パブリックコメントで頂いたご意見

木曾川水系連絡導水路事業の検証に係る検討に関する意見募集について

木曾川水系連絡導水路事業の新規利水及び流水の正常な機能の維持(異常渇水時の緊急水の補給)の対策案について

図2 水道用水(実績と愛知県需給想定調査)

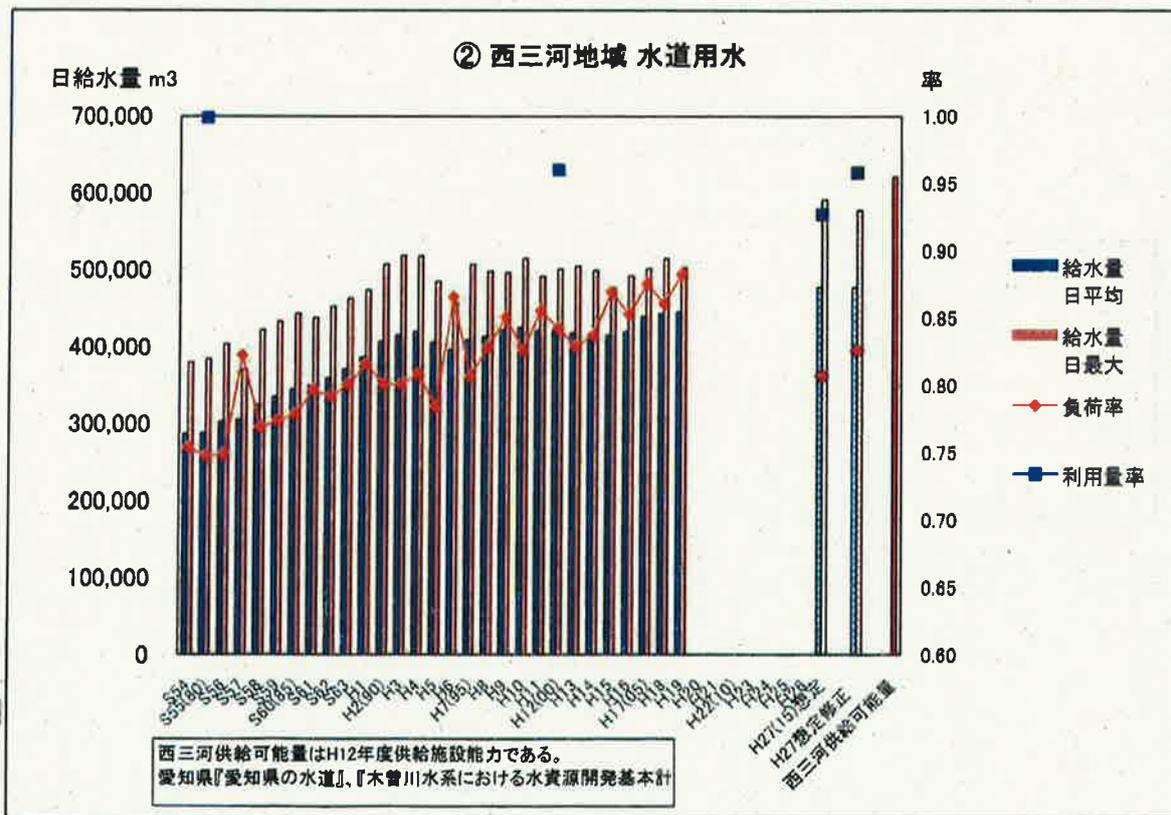
表2①の数値からも明らかであるが、図2からより明らかなように、2015年想定値は、日最大給水量はもちろん基礎としている日平均給水量も、最新の2007年までの実績の傾向とは連続性が認められず乖離して、過大となっている。

実績は、表2①および図2に示したように、日平均給水量では、1992年まで増加を続けていたが、1993年に415.5千m³となった後、増加傾向が鈍化して2000年に435.9千m³となって以後は横這いになって、2004年に437.6千m³となった後は減少して、2007年には434.2千m³となっている。日最大給水量では、1992年の517.0千m³が最大で、以後は微減して、2000年からは50万m³程度で横這い傾向である。

図2から明らかなように、愛知用水地域の最大給水量と平均給水量との差は、2015年想定値は、実績と比べると、2007年の前10年強の期間の実績値より大きい。特に最近の傾向を示す近年5年ほど大きい。

愛知用水地域の負荷率は表2①の通りであり、推移を図2に示した。負荷率は、1995年以前は0.8を下回る年があったが、1996年以後は、2007年までの12年間では0.83前後以上と高くなり、近年5年は一層高くなって0.85を超えるようになっている。負荷率は、1996年、さらに2003年を境にして傾向に変化が生じ、大きくなってきているのである。

図2のように、最大給水量の2015年想定値が実績と大きく乖離して過大な値となっている理由の一つはこれにある。

図3 名古屋市 水道用水

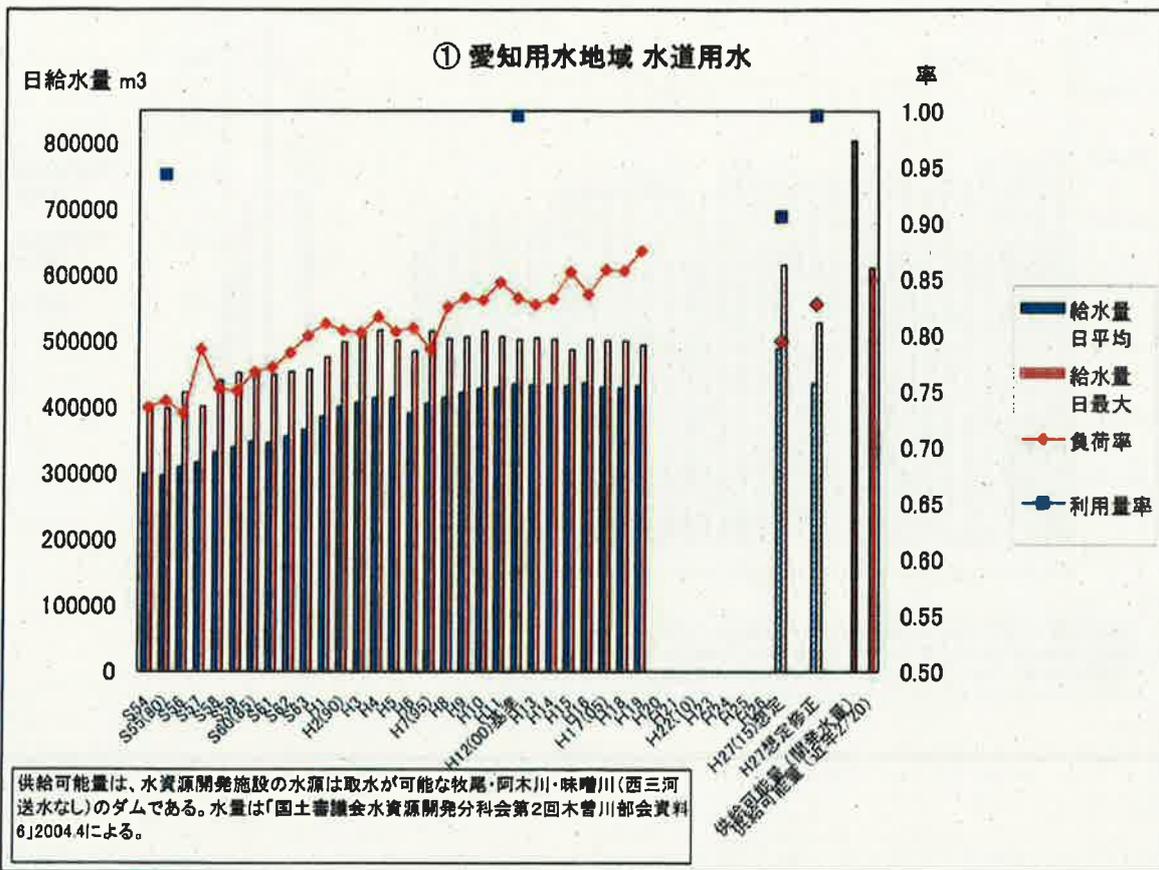
名古屋市の需要想定は、給水量ベースでは、図3から明らかなように、2015年想定値は、日最大給水量はもちろん基礎としている日平均給水量も、最新の2007年までの実績の傾向とは連続性が認められず乖離して、過大となっている。

実績は、図3に示したように、日平均給水量では、1988年から1992年まで少し増加を続けていたが、1992年に920.6千 m^3 となった後、減少して横這いとな

図1 木曾川大堰放流量と塩化物イオン濃度

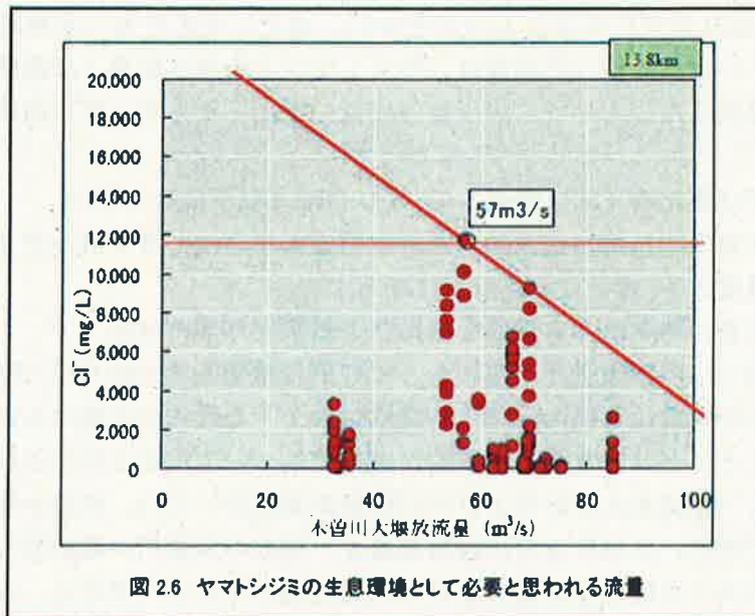
しかし、その根拠となっている同頁「図2.6 ヤマトシジミの生息環境として必要と思われる流量」（図1）において、木曾川大堰放流量と13.8km地点における「ヤマトシジミが生存できる限界の塩化物イオン濃度11,600 mg/L」の交点として明記されているのは57 m³/sである。したがって上記した50 m³/sでは、図1に描かれた57 m³/sを線上にする右下がり斜め直線に従えば、ヤマトシジミが生存できる限界という塩化物イオン濃度を下回り、ヤマトシジミは斃死する結果となってしまう。

(b) しかし、図1 (同頁図2.6) では、①単に観測値の点のうちの60 m³/s付近と70 m³/s付近の塩化物イオンの最大値を結んだ直線と、②塩化物イオン濃度 11,600 mg/Lの直線とが交わる点が57 m³/sとしているだけであって、およそ点群の「関係式」と呼べるものではなく、また、ヤマトシジミの生存限界とは何ら関わらない。それにもかかわらず、同頁の図に基づく説明では、「ヤマトシジミが生存できる限界の塩化物イオン濃度」としてヤマトシジミの生存可能性に言及し、塩化物イオン濃度 11,600 mg/Lの直線を引き、ヤマトシジミの生存のためにはこれを上回らないことが必要としており、全く科学的根拠に乏しい結論を導いている。

(c) まず、図1の斜めに引かれた①の直線は、単に60 m³/s付近と70 m³/s付近の塩化物イオン濃度の最大値を直線で結んで、直線下に全ての観測値を包摂するようになるようにしたという意味しかない。このため、別の流量での塩化物イオン濃度の最大値を結んだ全ての観測値を包摂する直線もできてしまう。例えば、70 m³/s付近の塩化物イオン濃度が最大になる点と85 m³/s付近の塩化物イオン濃度が最大になる点とを直線で結ぶことで、同じように全ての観測結果を包摂する別の直線を引くことができてしまう。したがって、線の引き方次第で、塩化物イオン濃度 11,600 mg/Lの線と交わる点を意図的に調整できてしまうのである。図1の①の斜めに引かれた直線はこの程度のものに過ぎない。

(d) さらに、より重要なこととして、図1からは、塩化物イオン濃度 11,600 mg/Lがヤマトシジミの生存限界であるということを読み取ることはできない。むしろ、その前提として、ヤマトシジミの生存限界が塩化物イオン濃度 11,600 mg/Lであることが科学的に別途証明されていて初めて、塩化物イオン濃度 11,600 mg/Lのところ引いた②の直線が生存限界を示すものとして意味を持ち、それによってこの図もヤマトシジミの生存可能性と関連する図となるのである。

(e) 以上の通り、木曾川水系河川整備基本方針正常流量説明資料 p 14 図2.6 (図1) では「流量と塩化物イオン濃度の関係式」などとはおよそいえない。また、塩化物イオン濃度 11,600 mg/Lがヤマトシジミの生存限界であるということの科学的根拠は何ら明らかにされていない。したがって、同図からヤマトシジミの生息のために必要な流量を50 m³/sとすることは、全く科学的根拠のない

- (エ) 以上より、木曾成戸地点より下流の河川環境としてヤマトシジミの生息のために必要な流量の根拠となっている木曾川水系河川整備基本方針正常流量説明資料（乙47）p14図2.6（図1）からは、①50 m³/sでは、ヤマトシジミが生存できるという限界濃度を下回り、ヤマトシジミは斃死する結果となってしまう。また、②そもそも塩化物イオン濃度11,600 mg/Lがヤマトシジミの生息限界であるかがわからず、かつ③図上に記載が全くない流量50 m³/sはおろか、たとえ図上に記載された流量57 m³/sであっても、ヤマトシジミの生存がそれによって確保されるかについては科学的根拠が何ら明らかになっていないのである。

図1 木曾川水系フルプランにおける需要の予測と実績, 供給施設

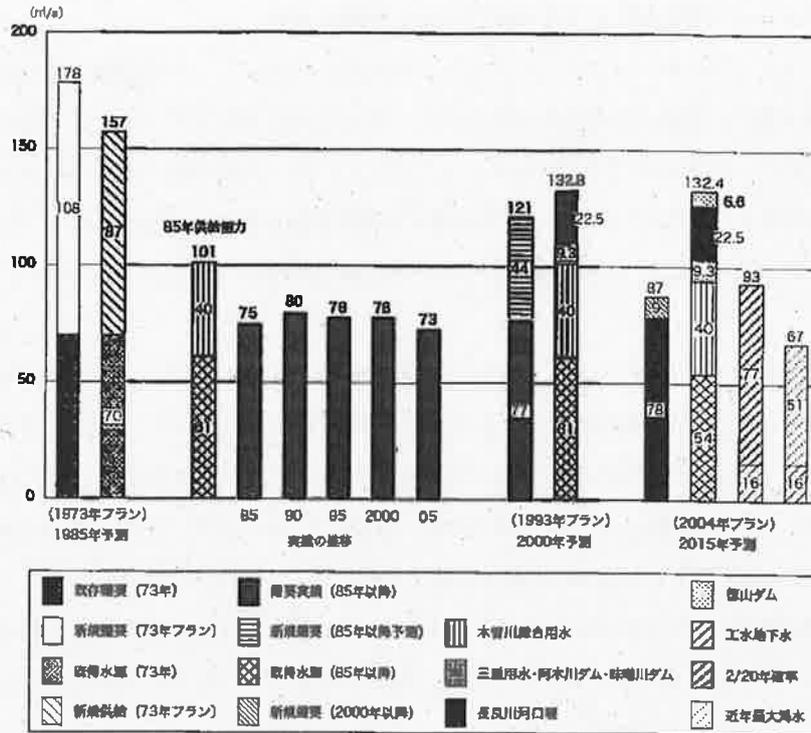
徳山ダムを位置づけた1973年フルプランの年は、まさに第一次石油危機によって日本の高度経済成長が終焉した時であった。木曾川水系の都市用水の需要はここを転機として、工業用水では減少し、水道用水の伸びも低下した。73年フルプランは1985年における木曾川水系の都市用水の総需要を、地下水、河川自流水、既得水源（愛知用水）を含めて178 m³/sと予測し、6つのダム、河口堰等の新たな施設を加えても供給能力は158 m³/sであってまだ不足するという、余りにも膨大な需要予測を行っていた。実際に目標年となった85年における実績は77 m³/sに過ぎなかったのである（図1）。

図 2 木曾川水系における工業用水の推移

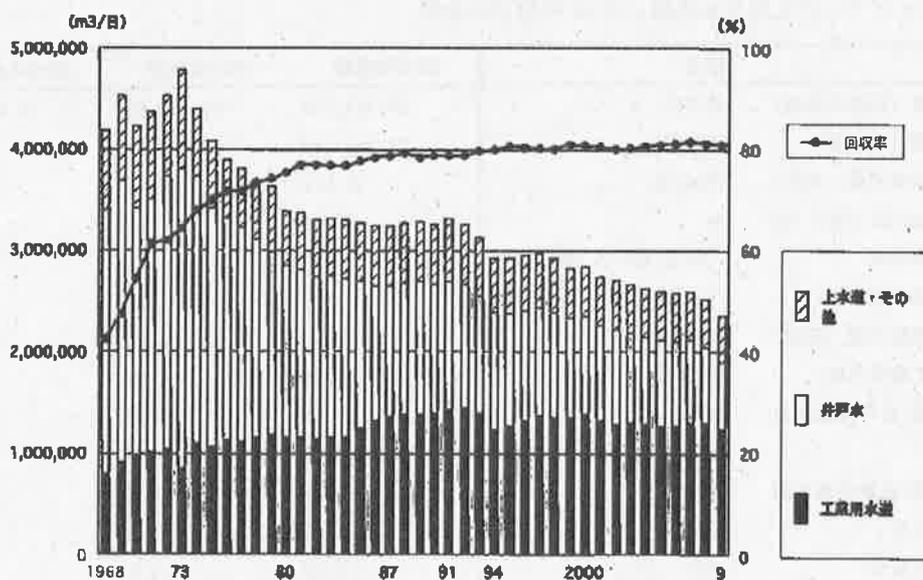
木曾川水系における工業用水需要は高度成長末期までは増加していたが、第一次石油危機 (1973 年) を契機として大幅に減少した (図 2)。原因は、回収率の上昇と、地下水の揚水規制、尾張工業用水道への強制転用 (87 年) であった。バブル期は若干、増えたが、不況に入り、94 年の大渇水で一段と落ち込んだ。工業用水道では微減もしくは横ばいとなっているが、繊維産業の衰退によって地下水の減少傾向が続いていることが大きい。2008 年のリーマンショックによって 09 年の減少も大きい。したがって、93 年や 04 年プランのように工業用水の需要が増加に転じるという予測は全く非現実的だったのである。

図3 尾張地域における水道需要の推移

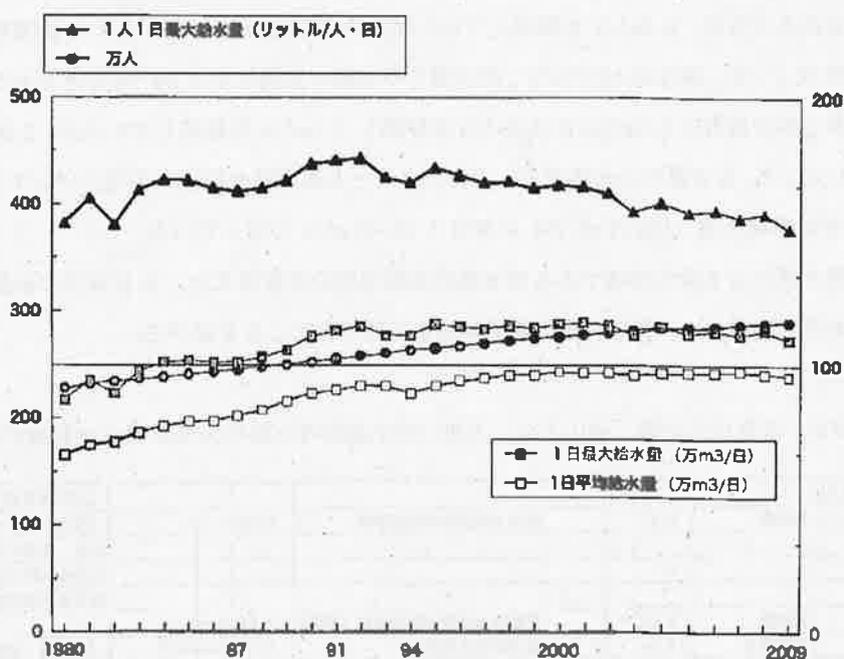
尾張地域の給水人口は2000年の276.0万人から2009年の289.8万人まで5.0%、増加している（図3）。日最大給水量は115.3万 m^3 /日から109.3万 m^3 /日に-5.2%、日平均給水量でも97.3万 m^3 /日から95.6万 m^3 /日に-1.7%の減少である。前者は1人1日当り最大給水量の原単位が418 l /人・日から377 l /人・日に-9.7%低下しているために、給水人口の増加を相殺する以上のマイナスの影響を与えている。

図4 尾張地域の開発水量・水利権と給水能力，日最大給水量（2009年）

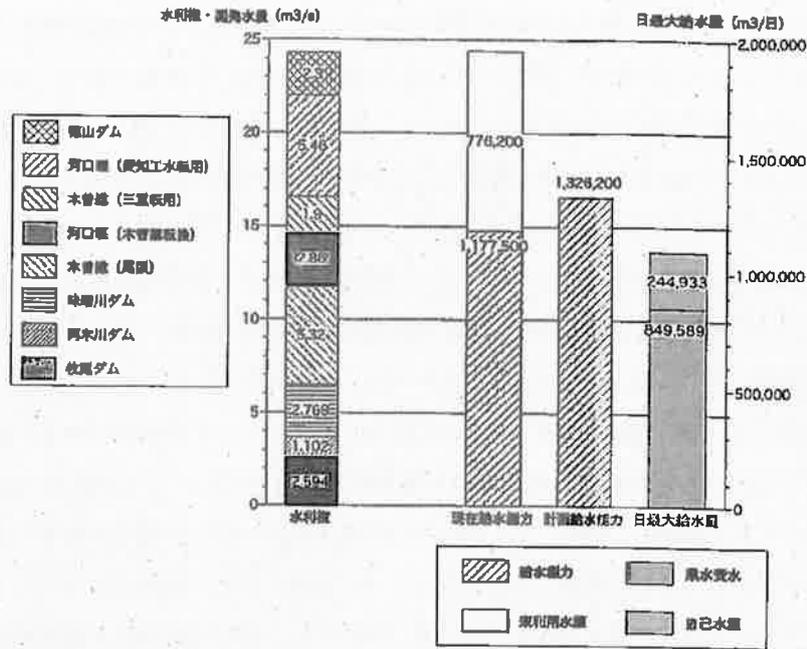
117.75万 m^3 /日の現在給水能力に対して、末端の市町村と水道事業団における日最大の県水受水量は85.0万 m^3 /日（2009年）、給水能力に対しては72.2%に過ぎず、今でもかなりの余裕を持っている（図4）。後述の西三河への味噌川ダムからの暫定転用があっても十分まだ余裕がある。計画給水能力は、木曾川総合用水において三重県の工業用水から転用された1.9 m^3 /sの分を含む132.6万 m^3 /日であるが、この相当分は未利用のままである。この上さらに愛知県の長良川河口堰で未利用の工業用水の6.39 m^3 /sと、三重県の河口堰の工業用水から転用した2.0 m^3 /sを合わせた8.39 m^3 /sから、水道に転用した5.46 m^3 /sと、徳山ダムの2.3 m^3 /sが、導水や取水の専用施設もない状態で積み上げられている。つまり、三重県や愛知県の工業用水の未利用水が、大量に愛知県の水道事業にかき集められたかたちになっているのである。

図5 愛知県の世帯人員と家庭用有収水量原単位の推移

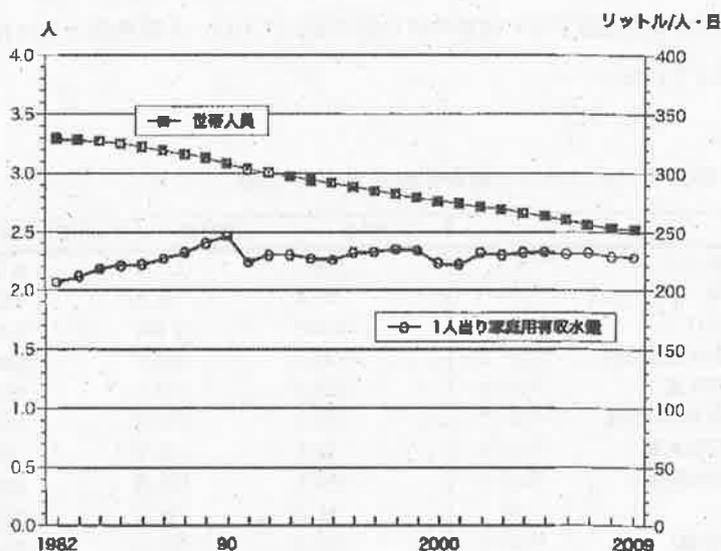
この家庭用有収水量原単位の増加予測が逆になっている原因について、愛知県企画振興部土地水資源課による「木曾川水系における水資源開発基本計画需給想定調査調査票(都市用水)2004年3月」のなかの「水需給想定調査(生活用水)参考資料」からみる。この中では、水洗便所、飲料・洗面・手洗、風呂、洗濯、その他家庭用水と区分して、節水型機器の導入を含めた検討まで立ち入って行われている。水洗トイレについては基準量35→20 l (2000年→2030年)、洗濯機の基準量は180→125 l /人・日(1998年→2010年)と節水化を見込んでいる。しかしながら、洗濯、トイレなどの原単位を差し引いた残りの食事、洗車、掃除等を「その他の家庭用水」(117 l /人・日、尾張、1992年)として、世帯人員との回帰式によって上限値を120 l /人・日とするロジスティック曲線で推定したとしている。そのため、家庭用有収水量原単位は2000年の254 l /人・日から2015年の260 l /人・日に微増するとされていた。愛知県全体についてであるが(図5)、世帯人員の規模は1982年の3.29人から2009年の2.52人まで長期的に縮小傾向にある。しかし、1人当たり家庭用有収水量の原単位は90年代から2000年代までほぼ230 l /人・日前後でなので、世帯規模の縮小によって有収水量原単位が上昇するような時系列的な変化は現れていない。

図6 大阪府による生活用水原単位推定収束値（飽和値）の推計

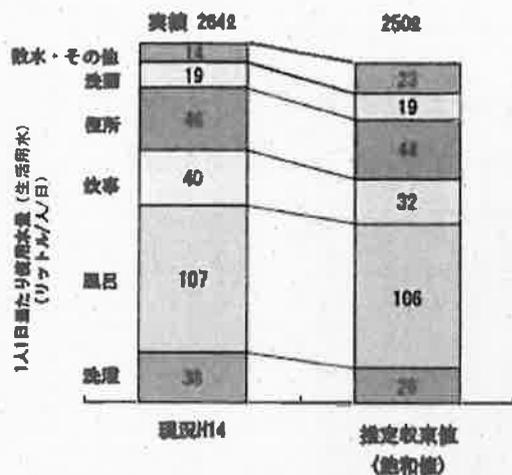
淀川水系では水道需要の減少を予測して、利水用のダムから撤退している。大阪府が行った生活用水の予測をみると(図6)、洗濯、38→26 l /人・日、炊事、40→32 l /人・日、便所、46→44 l /人・日、全体でも264→250 l /人・日として、節水化を想定している。風呂、トイレ、洗濯が大半を占めており、愛知県のように「その他の家庭用水」に120 l /人・日と約半分を見込むこと自体が非現実的である。

図7 尾張地域の水道における給水量，利用量率，有収率，負荷率の推移

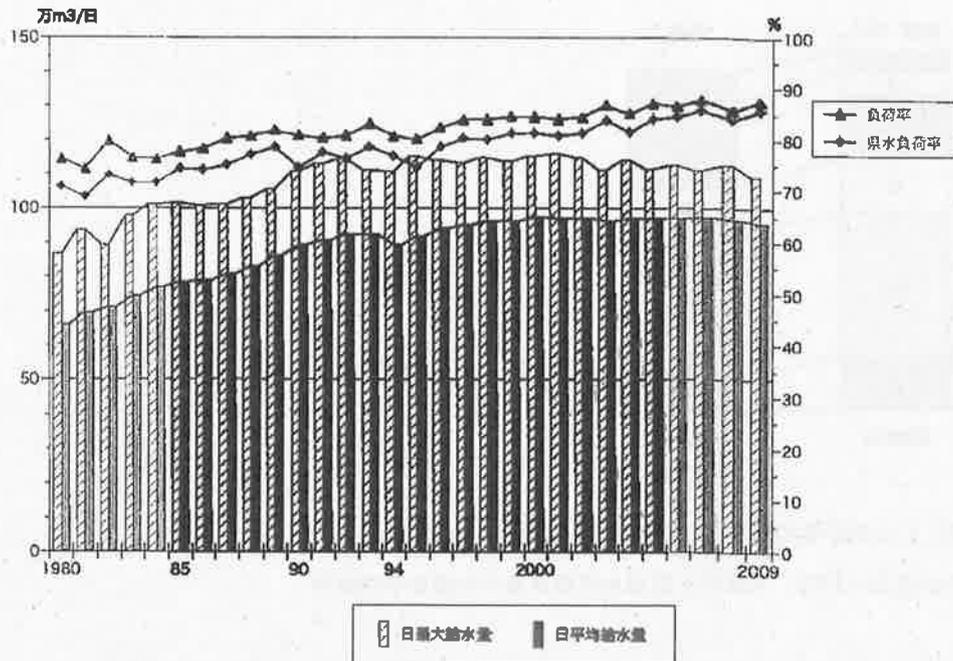
さらに日最大給水量に対する日平均給水量の比である負荷率は84.3%から80.1%に下る予測に反して、2009年には87.5%に上昇しているのだから、ピーク需要が落ちてくる傾向にあるのである（図7）。諸元のいずれもが過大な予測となっているが、とりわけ原単位の遞減と負荷率のアップが主な要因となって、増加予測は実態とはそぐわず、水道需要の減少傾向となって現れているのである。

なお、ダムなどの水源施設の計画の際には、水道については月別の変動率をとって、最大月（8月）の最大取水量に対して、年平均の0.8程度（月単位の負荷率が80%）を基準として用いていた。当然、日単位の最大給水量の負荷率より高い。図1の最大取水量ベースの水道需要も、この係数を一定として用いている。しかし実際には、愛知県の水道について1983年～96年について8月給水量に対する年間の負荷率の平均をとると、0.887と上がってきていた。名古屋市水道では、2009年の最大給水量は梅雨明け直前の7月15日に現れた905,970 m^3 /日で、年間の日平均給水量の792,684 m^3 /日との負荷率は87.5、最大となった7月の831,609 m^3 /日に対する年平均値の変動係数は95.3にまで上昇している。

日最大給水量のピークに対しては、浄水場や貯留地などで調整できるため対応する必要はない。このピーク自体が、東京都や名古屋市の水道局によると、意図的に作り出されていることも指摘されている。日最大の負荷率を用いて最大取水量を導いている水最近のフルプランの算出方法は、ダム等の当初計画で用いられていた基準にもそぐわないし、不必要な過小によって、過大な需要予測を導き出す操作を招いていることを指摘しておく。

図8 愛知県内の地区別の日平均給水量と1人1日平均給水量の推移

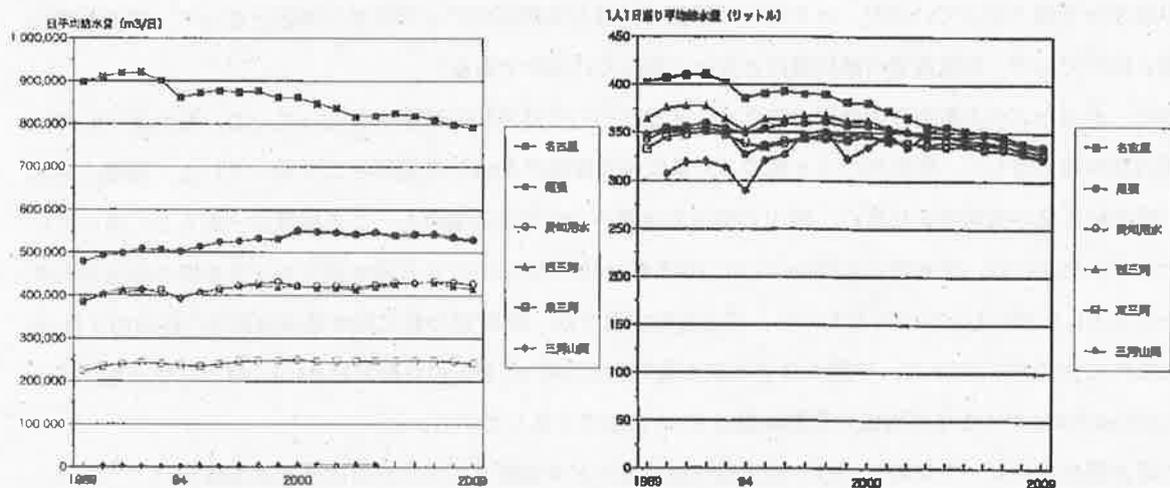
愛知県内の地区別（ここでは尾張を尾張用水と愛知用水に区分）の日平均給水量の変化からみると、名古屋地区の減少が大きく、尾張，愛知用水，西三河，東三河の各地区はほぼ横ばいであった（図8）。さらに1人1日当りの日平均給水量では、この原単位が高かった名古屋地区の低下にともなって収斂化しながら、ほぼ320～330ℓ/人・日台に減少してきている。

図12 名古屋市内の給水人口、配水量の実績と予測の修正

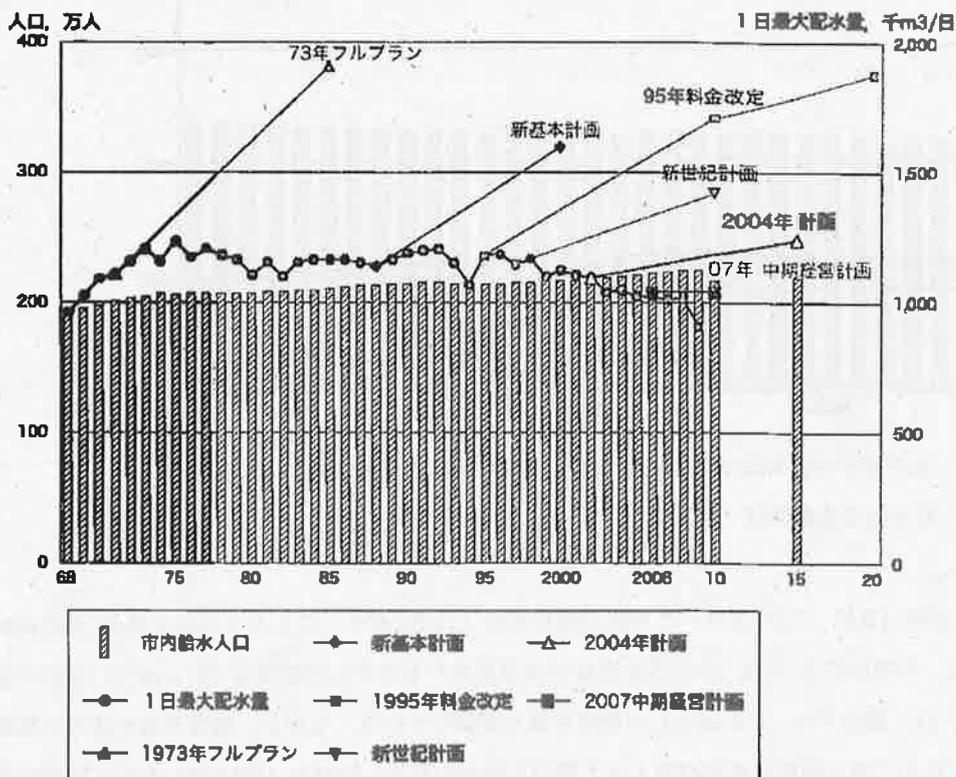
名古屋市の水道の需要予測は、実績の低迷に対応せざるをえなくて、下方修正をこれまでも繰り返し行っている(図12)。

- ①1973年フルプラン-1985年目標：192万m³/日(以下、最大給水量)
- ②名古屋市新基本計画(1988年)-2000年：161万m³/日
- ③1995年料金改訂時の水道局による見直し-2010年：171万m³/日、2020年：188万m³/年
- ④新世紀基本計画2010(2001年)-2010年：142万m³/日
- ⑤2004年フルプランに対する需給想定調査(2004年)-2015年：124万m³/日

その後、最新の水道計画である「みずの架け橋：名古屋市上下水道構想」(2005)が策定され、「名古屋市上下水道事業 中期経営計画 みずプラン 22」(2007, ⑥)を見ると、予測はさらに引き下げられて、平均給水量では83.4万m³/日(2006年)→83.4万m³/日(2010年)と横ばいにされている。負荷率を実績に近い80%(04年フルプランは74%)とすると最大給水量では104万m³/日になる。フルプラン対応としては2004年計画のままだが、経営収支の見通しを伴う中期計画では、増加から横ばいへと転換されたことになる。

図13 名古屋市の一般・業務用別有収水量と人口1人当り有収水量

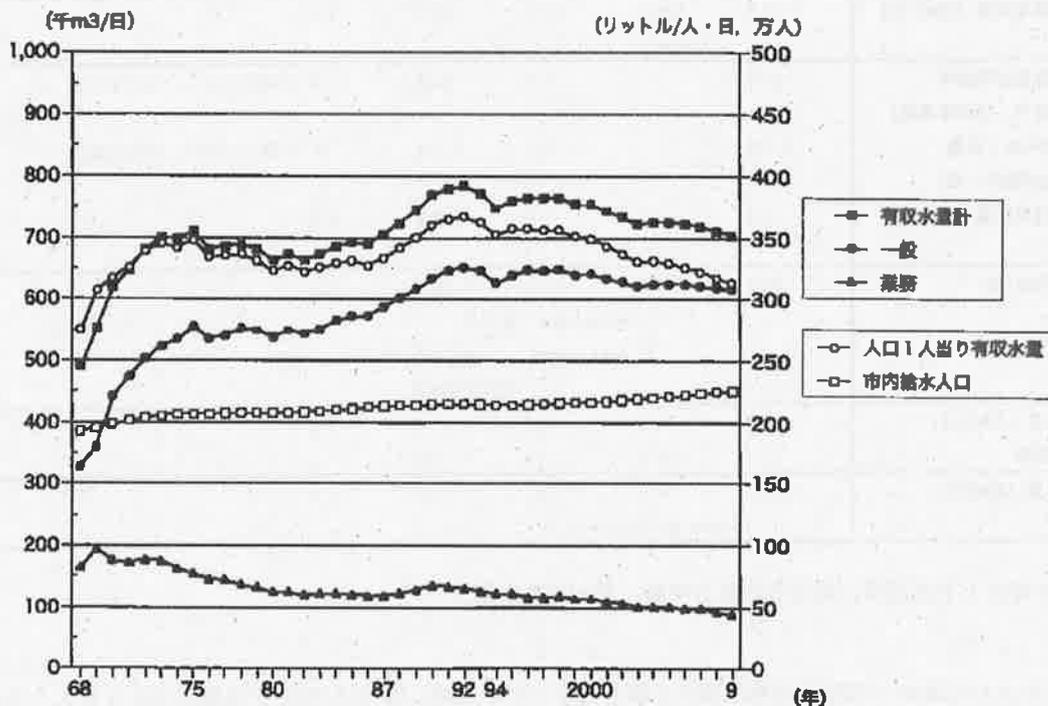
このような結果として、2002年から2015年の予測で、家庭用では55.8→59.1万 m^3 /日で3.3万 m^3 /日の増加だが、2009年実績は52.8万 m^3 /日(市外給水を含む)と減少した。営業用水量は17.8→22.9万 m^3 /日で5.1万 m^3 /日の増加、そして工業用でも3.3→3.9万 m^3 /日、0.6万 m^3 /日の増加として、全体で日平均給水量を83.5→91.4万 m^3 /日への7.9万 m^3 /日の増加と推計していた。人口を横ばいとして大きな伸びを見込めない家庭用よりも、営業用で昼間人口の過大評価したことから、需要の伸びが大きくなる数値を採っていたことが分かる。有収水量では一般(家庭用)も90年代以降、微減傾向にあるが、業務用の減少の方が大きい(図13)

2009年の実績は日最大給水量で91万 m^3 /日を切り、2010年は96万 m^3 /日である。名古屋市の河口堰の未利用となっている2.0 m^3 /s、さらには徳山ダムの名古屋市の水道の開発水量の1.0 m^3 /sはまったく不要なものだし、もちろん後者の導水路は必要がないのである。

図14 名古屋市の実質製造業出荷額と淡水使用水量原単位

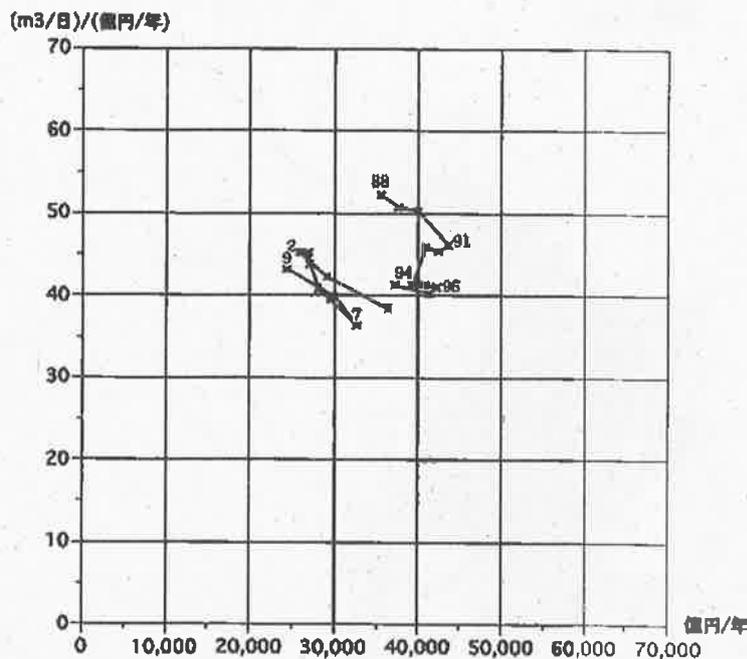
名古屋市の製造業の出荷額についてみると（30人以上事業所，2005年価格），1991年の4.36兆円までは成長が見られたものの，以後はマイナスとなった（図14，横軸）。特に97年以降の落ち込みが激しく，2002年には2.59兆円と91年の約6割まで低下している。以降，景気回復の中で出荷額07年には3.27兆円まで伸びるものの，09年には2.44兆円へと急激に落ち込んでいる。

淡水使用水量原単位のカーブは（図14），1988～91年の右下がりに対して，91年から94年までの減少と96年への回復，2002年までの不況による減少，07年までの回復，さらにリーマンショック以降の09年への落ち込みと，出荷額，原単位ともに左下にシフトしながらジグザグな軌道をたどっている。

図15 名古屋市の工業用水と、市営工業用水道及びその予測

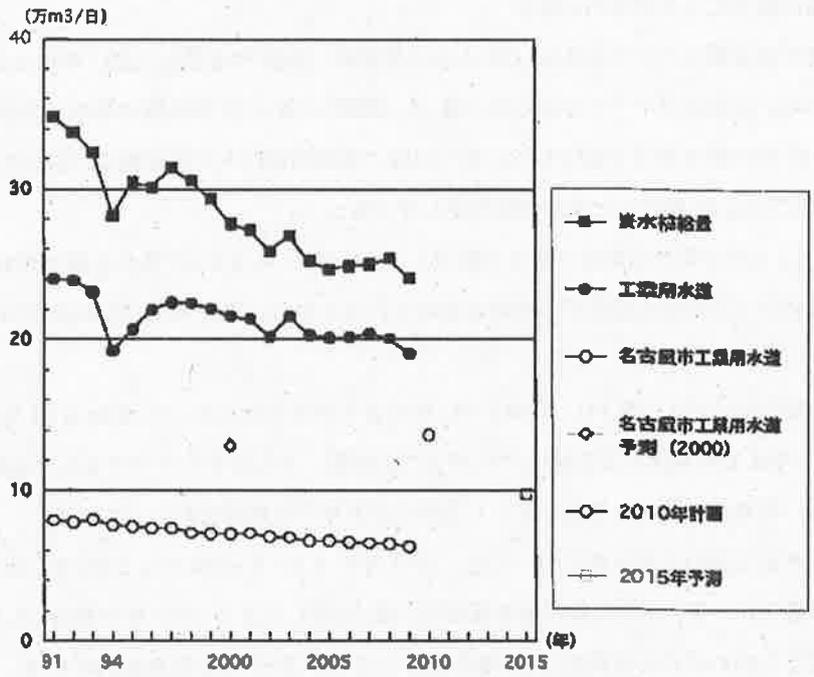
淡水補給水量においても減少傾向は顕著である（図15）。1991年の34.8万m³/日から減少が始まって，1994年前後は渇水による低下とその後の回復が一時的に認められるものの，2003年は26.9万m³/日へと低下している。

名古屋市営工業用水道に関わる給水量についても，1991年の8.02万m³/日から2009年には6.25万m³/日まで減少している（図15）。名古屋市の新世紀計画2010（2000年）による2010年予測は13.7万m³/日，今回のフルプラン改定はそのわずか4年後に2015年予測として9.7万m³/日に変更されている。このように下方修正されたとしても増加の予測は，市内製造業の空洞化，工業用水の淡水補給水量と市営工業用水道の減少という実態に反している。
